工事監査報告書

東京都監査委員

地方自治法（昭和22年法律第67号）第199条第9項の規定により、  
令和3年工事監査の結果に関する報告を次のとおり提出する。

(図) 境界標杭概念図

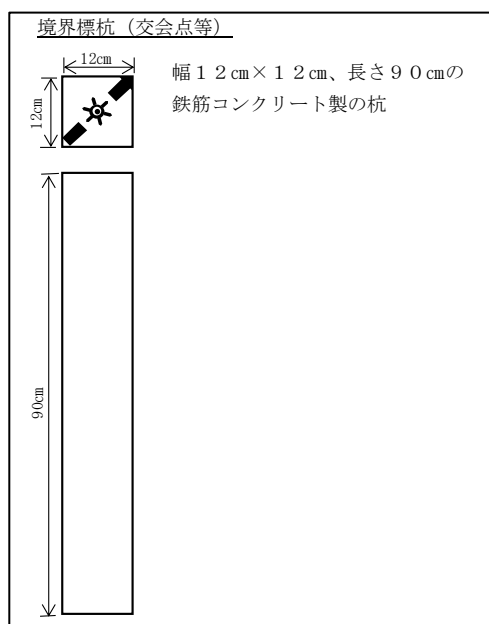
ところで、局道路工事設計基準では、道路と民地等との境界点を明示するための境界標杭(図)は、公道との交会点(注)等の主要点に設置することとされている。

しかしながら、本契約の設計図面について見ると、公道との交会点等の主要点であるにもかかわらず、境界標杭が設計されていない箇所があることが認められた。

このことについて局は、局道路工事設計基準に境界標杭の設計、設置時期は明確に記載されているわけではなく、今回設計していない境界標杭は、将来道路管理者に引き継ぐ際に必要となる道路台帳の作成時に設置するとしているが、本契約では主要点を設計している箇所と設計していない箇所が特段の理由もなく混在しており、一貫性のある設計となっていない。

局は、境界標杭の設計を適切に行われたい。

(図) 項番 2 の防潮堤断面図

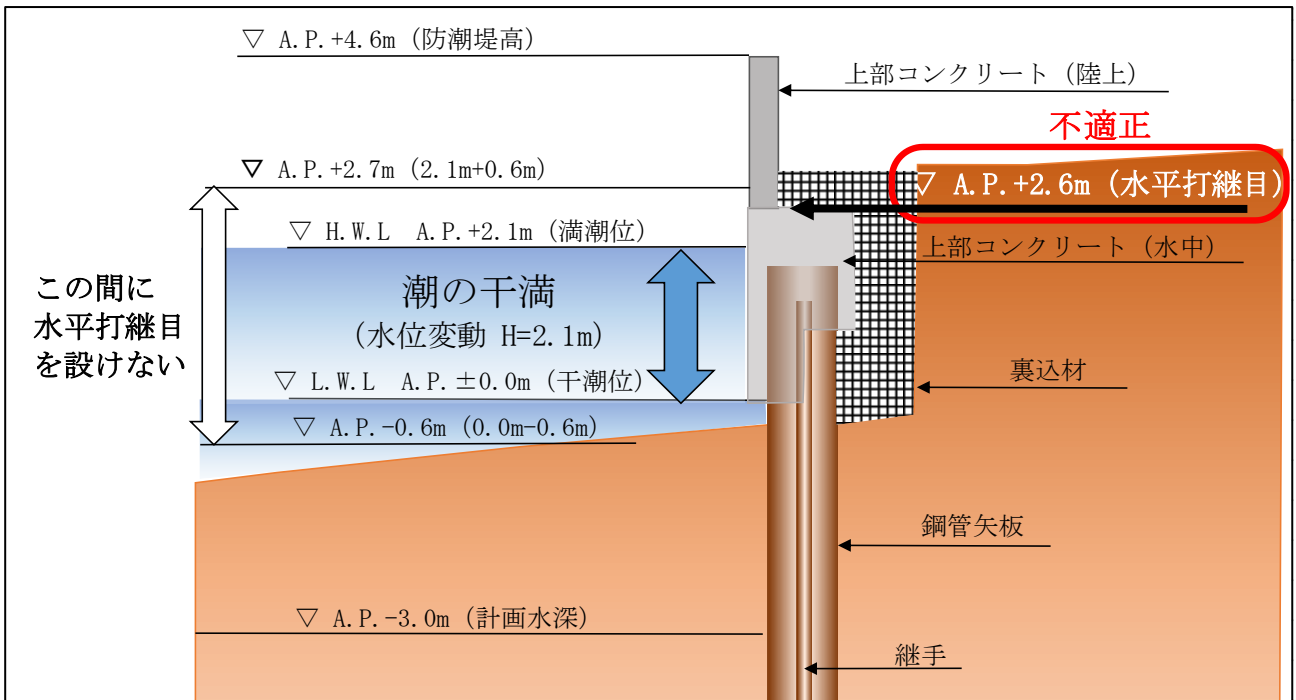
- ② 東京都土木工事標準仕様書では、コンクリートの水平打継目の設置位置は、潮の干満による海水の作用を緩和するために、設計図書に示す最高潮位から上60cm及び最低潮位から下60cmの間に設けてはならないと定めている。

東京港内においては、最高潮位がA. P. (注) + 2. 1m、最低潮位がA. P. ± 0. 0mであるため、A. P. + 2. 7mからA. P. - 0. 6mまでの間にコンクリートの水平打継目を設けてはならないこととなる。

しかしながら、項番2の設計図面について見ると、コンクリートの水平打継目が図のように、A. P. + 2. 6mに設置されており、局内で統一している仕様に従っておらず適正でない。

局は、防潮堤及び護岸における設計について適正に行われたい。

(図) 上床版と地下埋設物の位置関係図

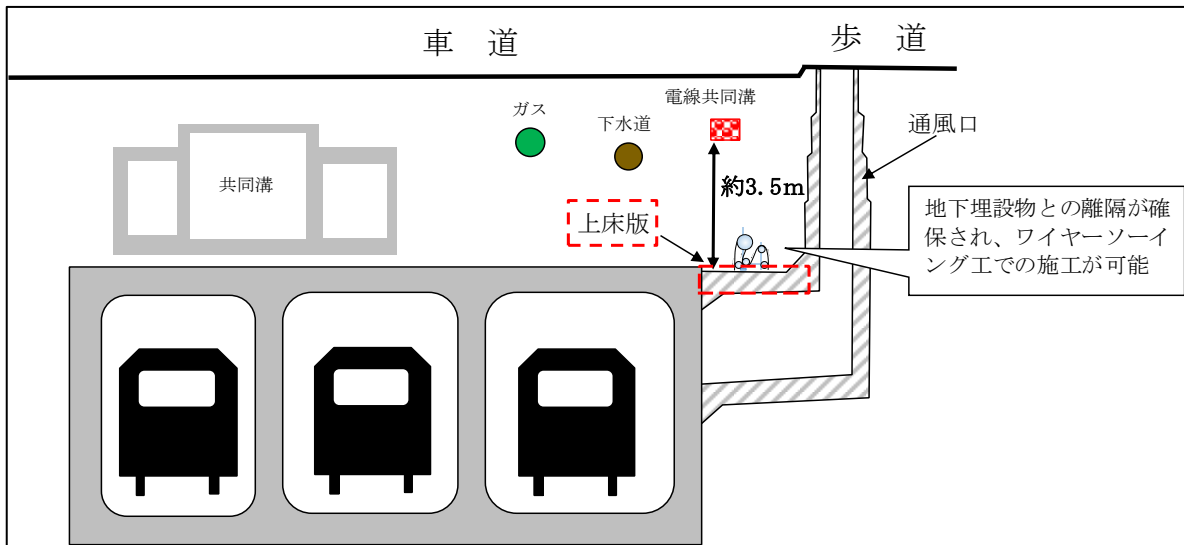
このうち、地下鉄駅舎通風口の上床版(注1)の撤去について見ると、近接する電線共同溝等の地下埋設物への損傷防止を理由として、狭小な場所での施工が可能なコアボーリング工(注2)で連続削孔し、上床版を撤去するものとしている。

しかしながら、本契約の設計図面を見ると、上床版と地下埋設物との離隔(図)は十分に確保されていることから損傷するおそれがないため、より安価で、作業時間も短いワイヤーソーイング工(注3)での施工が可能である。

このため、積算額約121万円が過大なものとなっている。

局は、構造物撤去の工法選定を適切に行われたい。

(図3) 特殊人孔の構造 (構造再計算結果)

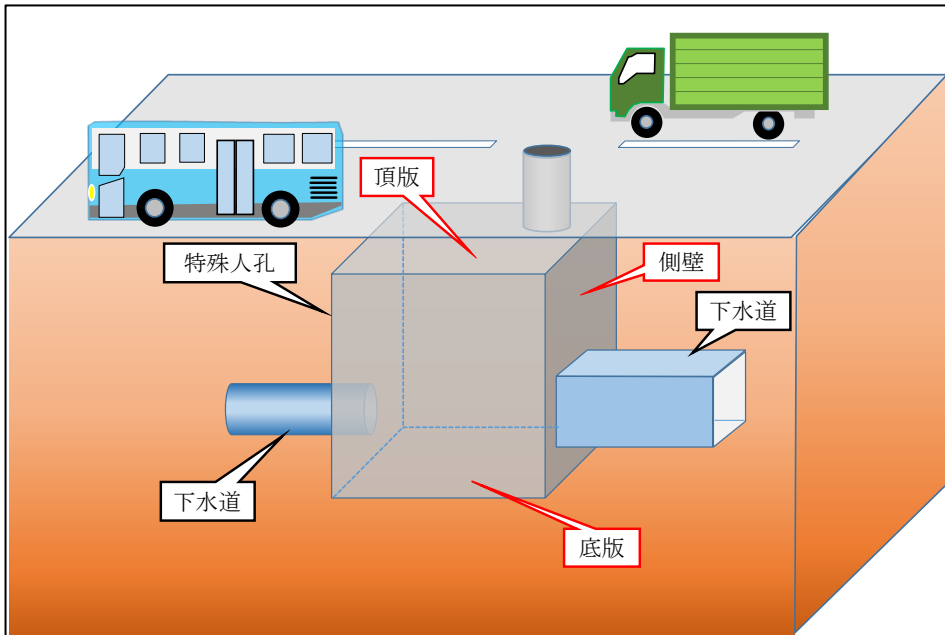
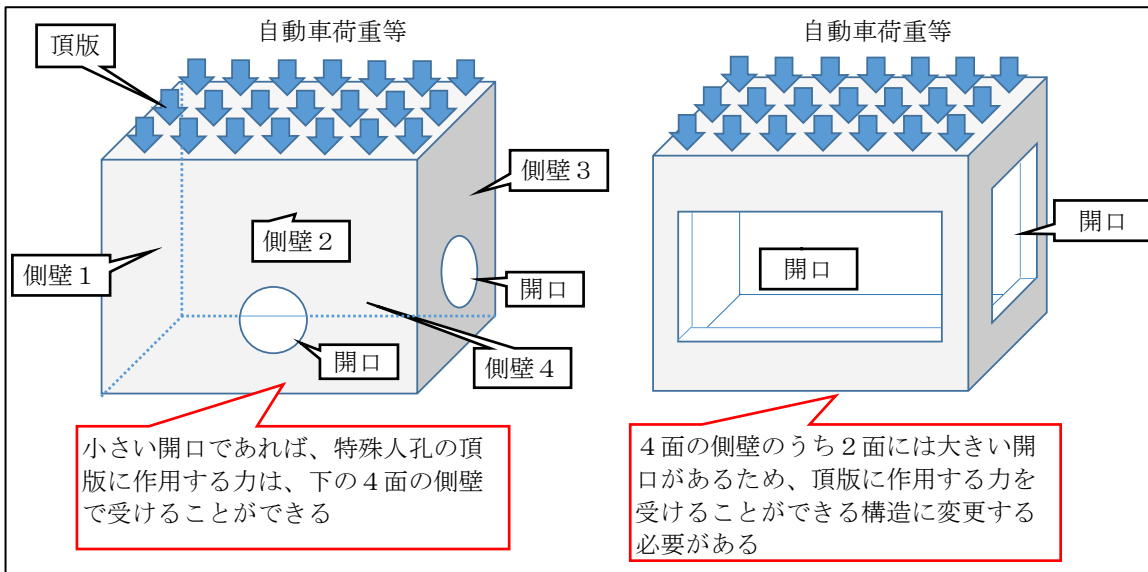
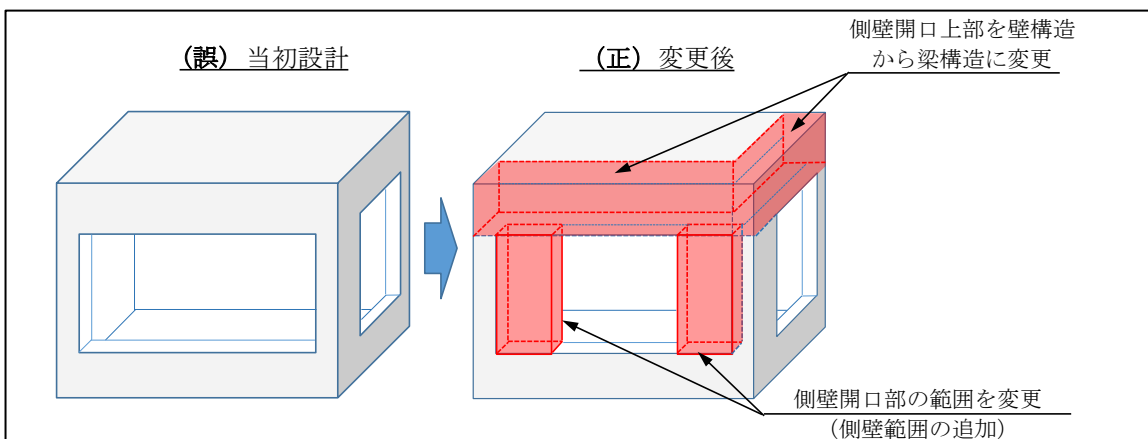
ところで、下水道局特殊人孔構造計算の手引き(平成16年 東京都下水道局)では、特殊人孔は頂版、側壁、底版の各部材(図1)で構成された構造物であり、各部材に作用する荷重に対して、適切に耐力保持できるように部材の構造計算を行うことと定めている。

しかしながら、本契約の設計図面について見ると、国道15号の直下約70cmの位置に特殊人孔を築造するが、図2のように、頂版を支持する側壁4面のうち2面に大きな開口があるにもかかわらず、開口が無いものとして部材の構造計算を行っているため、国道15号を通行する自動車荷重など、特殊人孔に作用する荷重に対して耐力保持できる設計となっていない。

監査日(令和3年1月19日)現在、特殊人孔の施工には着手していないものの、再度構造計算を実施した結果、以下のように特殊人孔の構造を変更する必要があることが判明した(注2)(図3)。

- ① 側壁開口上部を壁構造から梁構造に変更
- ② 側壁開口部の範囲を変更

局は、特殊人孔の構造計算を適正に行われたい。

(図) 特殊人孔の構造図等

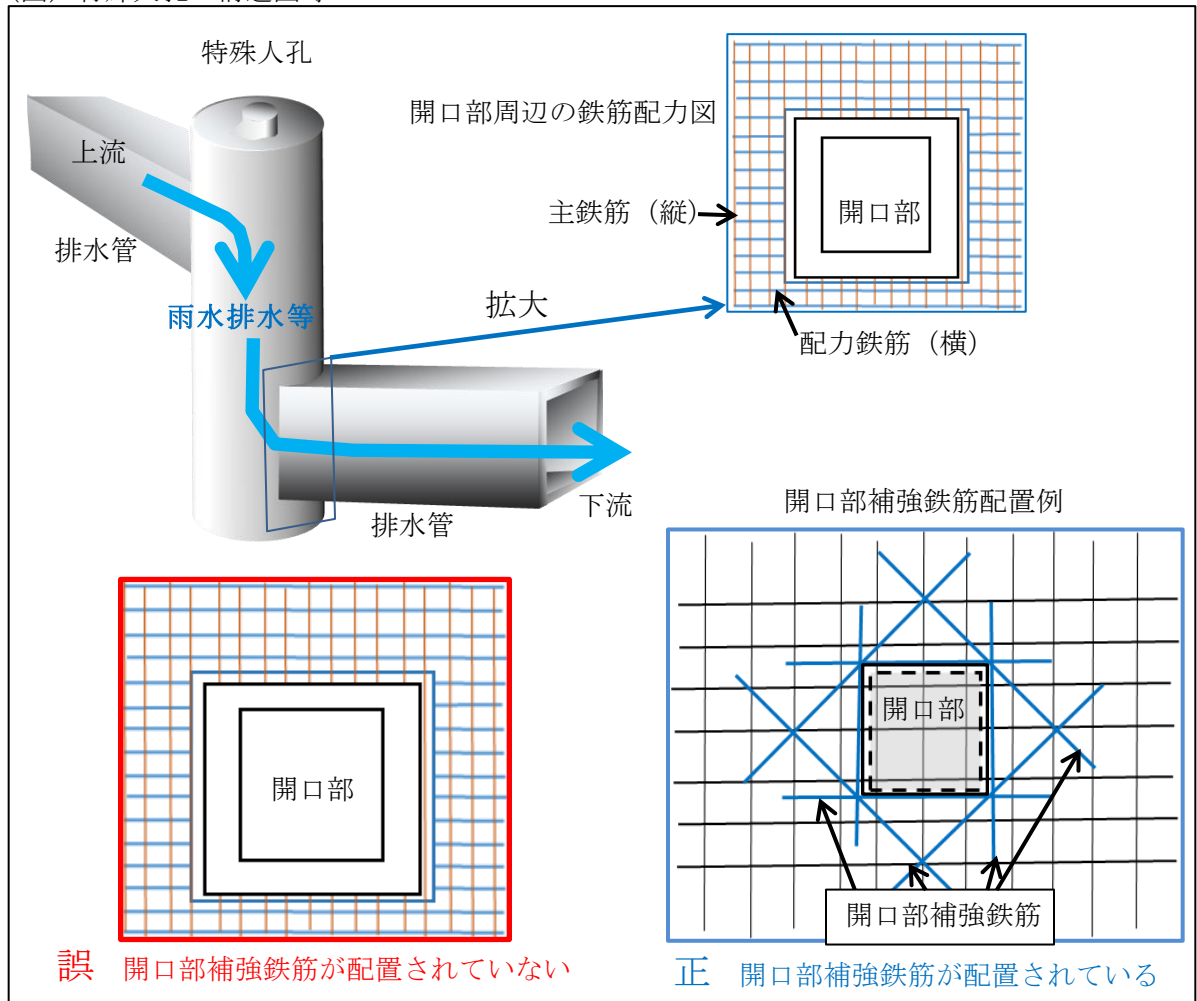
ところで、下水道局特殊人孔構造計算の手引き(平成16年 東京都下水道局)では、特殊人孔の開口部の設計に当たっては、壁等の開口部周辺に応力集中その他によるひび割れ防止対策として、補強するための鉄筋を配置すること、また、開口部を設けたために配置できなくなった主鉄筋(注2)及び配力鉄筋(注3)の鉄筋量と同量以上の鉄筋を開口部の周辺に配置することと定めている。

しかしながら、本契約の設計図面について見ると、監査日(令和3年6月28日)現在において、特殊人孔の施工に着手していないものの、特殊人孔開口部周辺に補強のための鉄筋が配置されておらず適正でない(注4、図)。

局は、特殊人孔の構造計算を適正に行われたい。

(図) 地山補強土工法

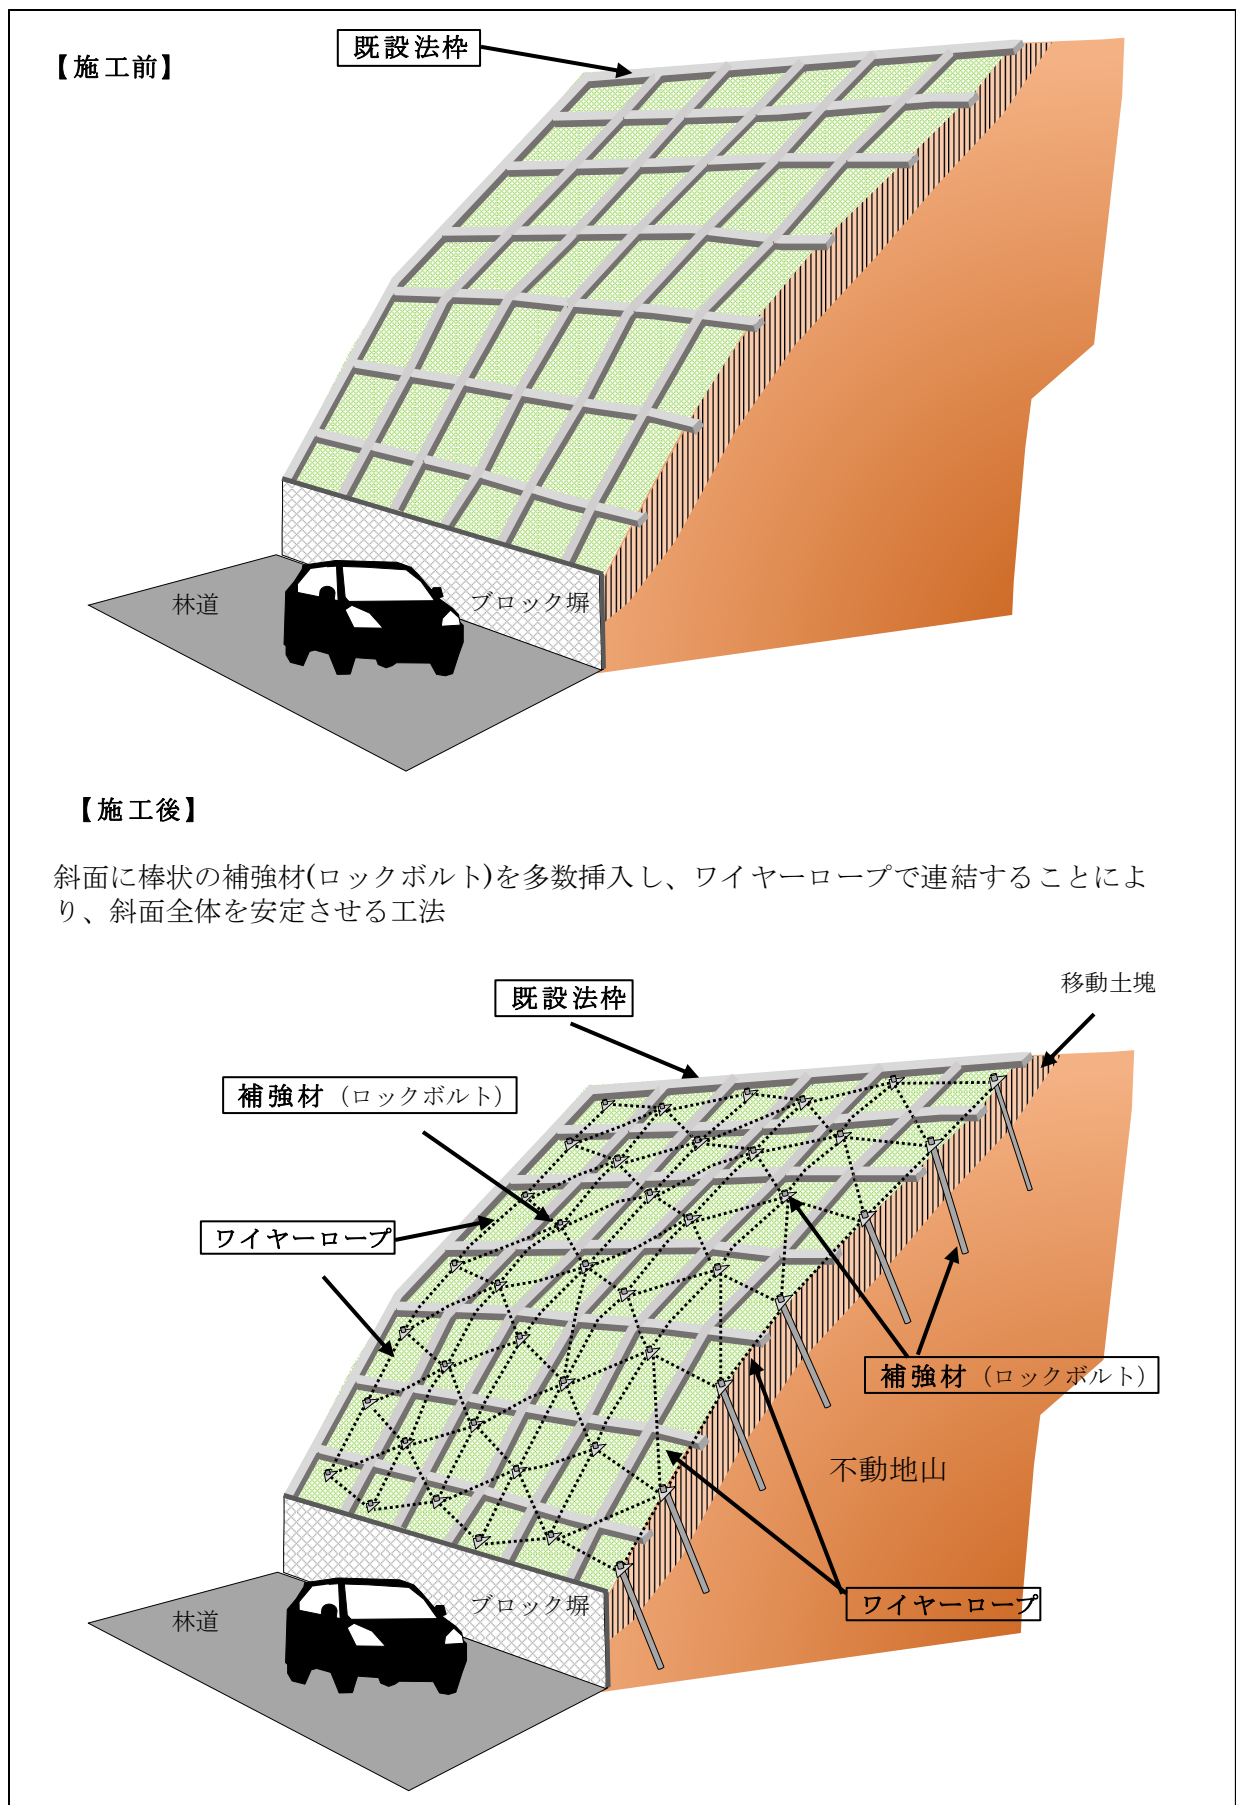
ところで、補強材の設計を行う際には、道路土工切土工・斜面安定工指針(平成21年 日本道路協会)に準拠することとしており、指針では、地質条件を明らかにするため、現地において簡易貫入試験(注2)等による調査を行うとされている。

しかしながら、本契約の設計図面と補強材(注3)の設計計算について見ると、設計段階において、地山補強土工法に用いる補強材の設計条件となる地質の種類と層厚を、現地における簡易貫入試験等による調査を実施せずに、層厚が確認できない島全体の地質図などから推定し、補強材の長さを決定している。

このため、補強材の設計条件となる地質の確認が、不十分である。(注4)

局は、地山補強土工に用いる補強材の設計を適正に行われたい。

(図4) 供用日数に整合が図られていない

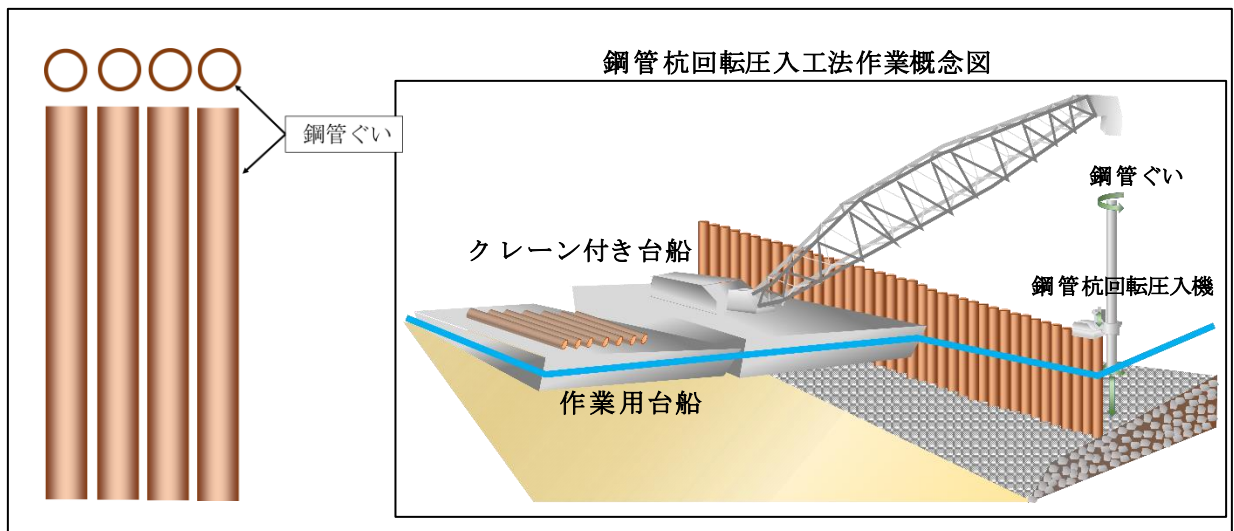
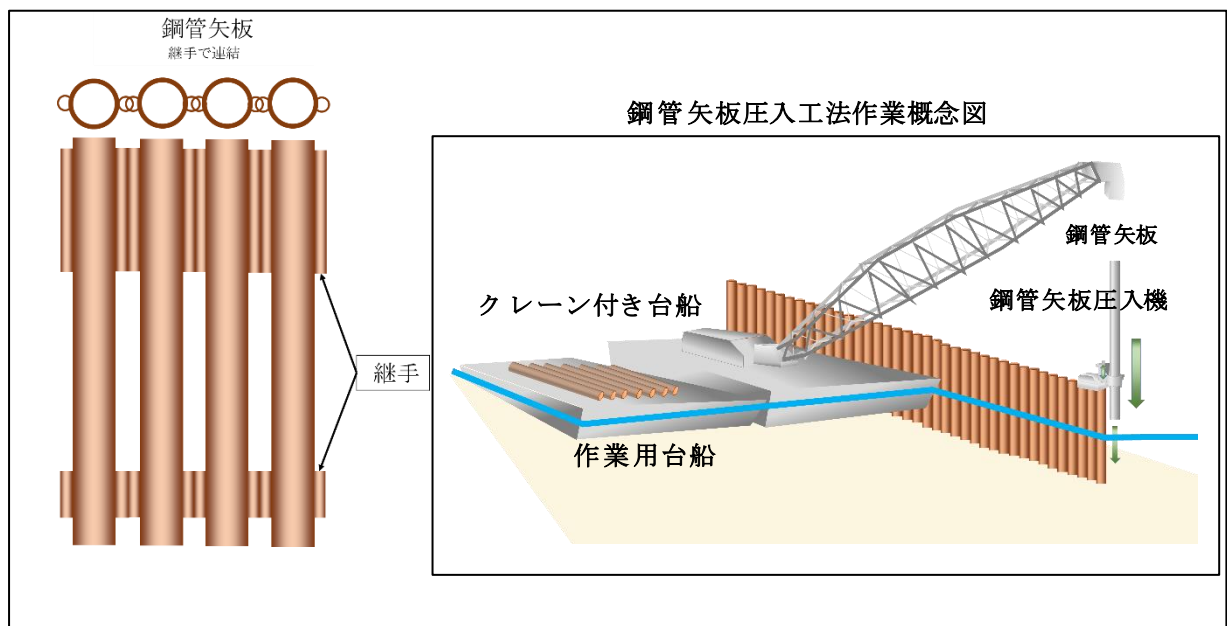
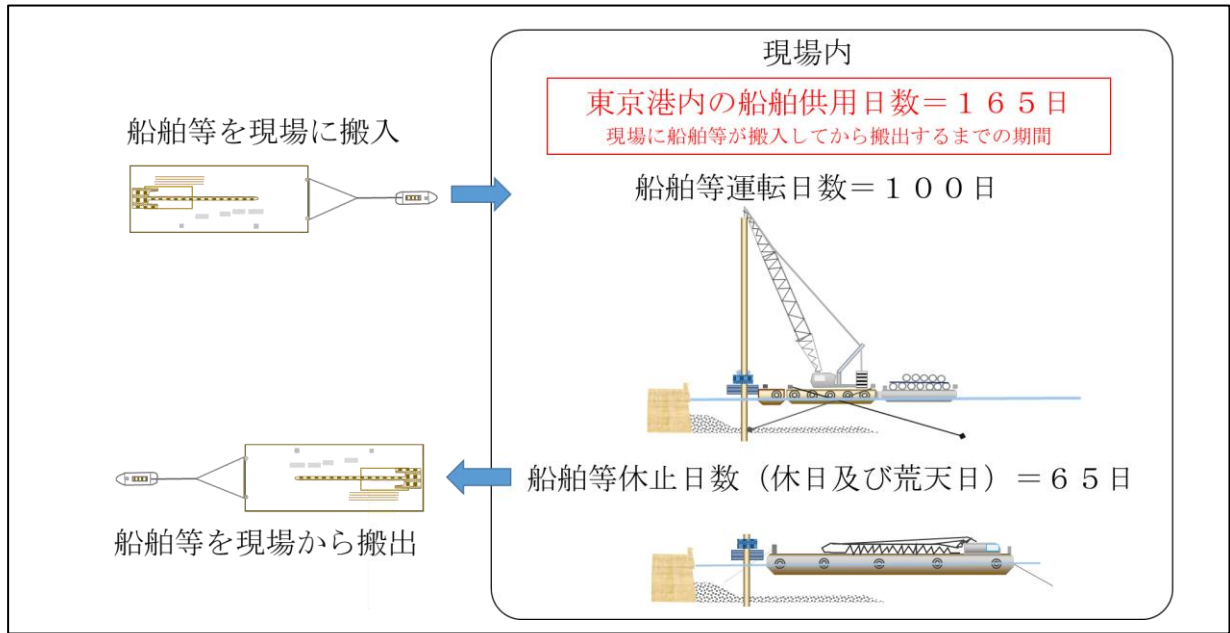
- ① 項番1及び項番2の鋼管杭回転圧入作業の積算において、海上で船舶と機械を一連の作業として使用することから、船舶と機械の供用日数は積算上同じとすべきである。しかしながら、鋼管杭回転圧入機本体の供用日数は、局基準がないため施工実績のある会社から取得した見積書を採用し、一方で、圧入機に鋼管ぐいを供給するクレーン付台船等は、東京港内における海上工事の局積算基準（注3、図3）を採用した結果、圧入機本体とクレーン付台船等の供用日数が異なっている。
- ② 項番2及び項番3の鋼管矢板圧入作業の積算において、局基準がない鋼管矢板圧入機本体及び局基準のあるクレーン付台船等の供用日数について、協会基準（注4）を採用した結果、局積算基準における船舶の供用日数と異なっている。

これら供用日数に整合が図られていないこと（図4）により、東京港内で行う圧入工法などの特殊な海上工事について、積算額にばらつきが生じるおそれがある。

同一船団内の作業船舶等で、供用日数が1.45と1.65で異なっている。

協会基準の供用日数は、1.45だが、局積算基準で定めている東京港内の船舶の供用日数の1.65と異なっている。

局は、港湾工事における協会基準及び見積りを用いた積算方法について検討が望まれる。

(図) 山留め

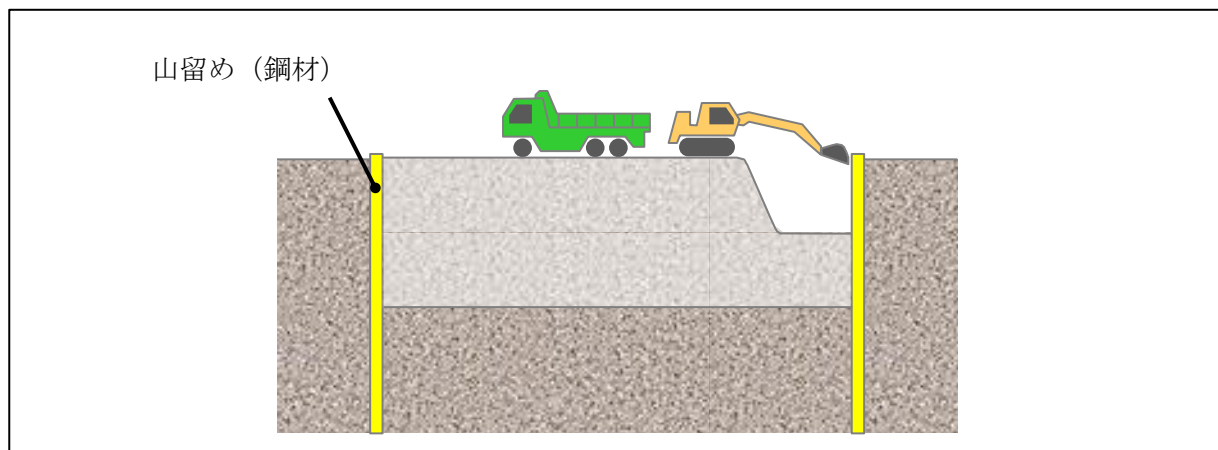
このうち、基礎の施工に当たって、地盤が崩れないように設置する山留め(注1、図)の積算について見ると、鋼材の使用料及び整備費(注2)の算定において、単価に鋼材の重量を乗じるべきところ、誤って鋼材の使用日数を乗じている。

このため、積算額約460万円が過大なものとなっている。

局は、山留めの積算を適正に行われたい。
